2023 年 8 月 10 日

日本原燃株式会社  
日本原子力発電株式会社  
四国電力株式会社  
中国電力株式会社  
北陸電力株式会社

## 「放射能評価プログラム誤り事象」の発生を踏まえて行ったプログラム検証および 不適合処置の状況に関して頂いたコメントへの回答について

図 1 当該メーカー 品質マネジメントガイド（組込みソフト開発向け）抜粋

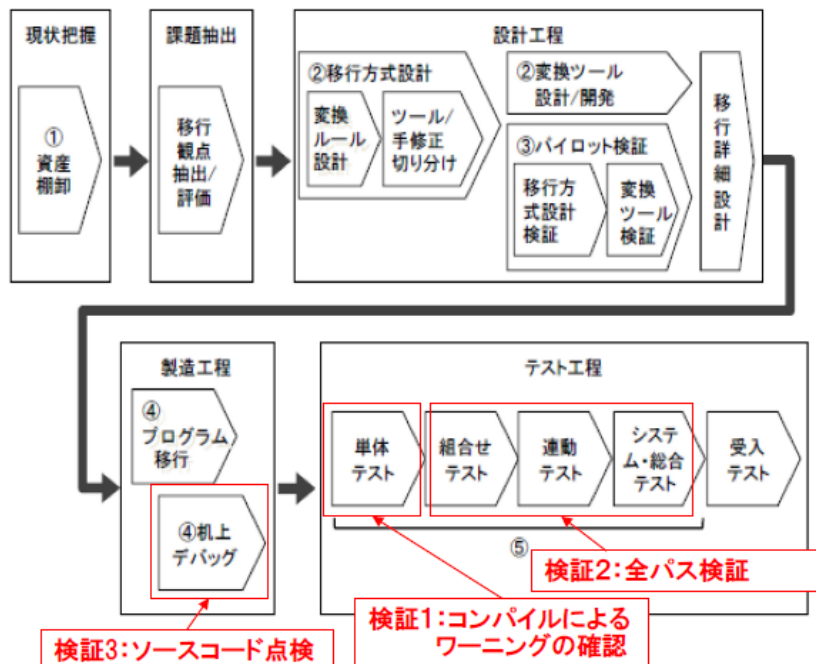
(2) 前回の面談以降に新たなプログラム不具合が発見されていることから、本件事象の問題点の確認のために実施した検証について、実施した3つの検証項目の妥当性及びそれらの確認だけですべてを網羅し、今後他の不具合の発生のおそれがないことについて説明すること。

想定される不具合事象は、3種類の検証方法により全て検証されることから、検証項目は妥当である。また、これら3種類の検証方法は、以下に示すとおり、プログラム開発に関する文献<sup>※1</sup>、ならびに当該メーカーにおけるプログラム開発ガイドラインに規定された検証項目を全て網羅していることを確認した。

- ・ プログラム開発に関する文献に示された「デバッグ」「単体テスト」「統合テスト」の各要素が3種類の検証で網羅されていること
  - デバッグ： 検証3 ソースコード点検
  - 単体テスト： 検証1 コンパイルによるワーニング確認
  - 総合テスト： 検証2 全パス検証
- ・ 当該メーカーにおけるプログラム制作工程における品質マネジメントガイド（図1）にある製造工程およびテスト工程にある検証プロセスが3種類の検証で網羅されていること

今回実施した 3 つの検証により、想定される不具合事象は全て検出できることから、これら 3 つの検証方法の組み合わせによるプログラム検証は網羅性があるものとする。
